# COMPTE-RENDU RÉUNION

## du 19 novembre 2020

**Objet : Groupe de travail – Réaménagement de la rue Auguste Demmler et de l’avenue du Lycée Lakanal (section Victor Hugo – Pont Laurin)**

### **Proposition 2 :**

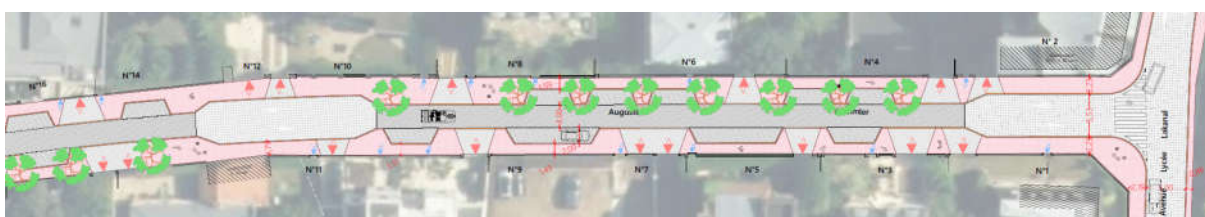
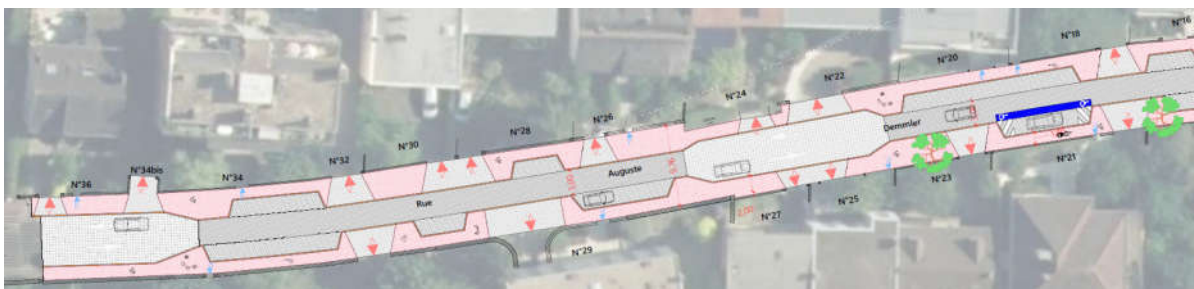
- Demande d'avoir plusieurs essences d'arbres.
- Voir possibilité de planter de l'arbustif quand impossibilité de planter des arbres (à cause des réseaux enterrés)
- Demande d'avoir une chaussée de largeur supérieure à 3m pour laisser de la place aux vélos lors des croisements
- Prévoir des emplacements de stationnement pour les vélos
- Demande d'utiliser des couleurs claires pour les revêtements de sols
- Protection des bateaux : potelets → pas de mise en place de potelet de part et d'autre du bateau dans un 1<sup>er</sup> temps
- Etudier les éventuels problèmes de visibilité s'il n'y a qu'une seule zone de croisements intermédiaire
- Hypothèse du stationnement résidentiel
- Prévoir des bancs dans l'aménagement
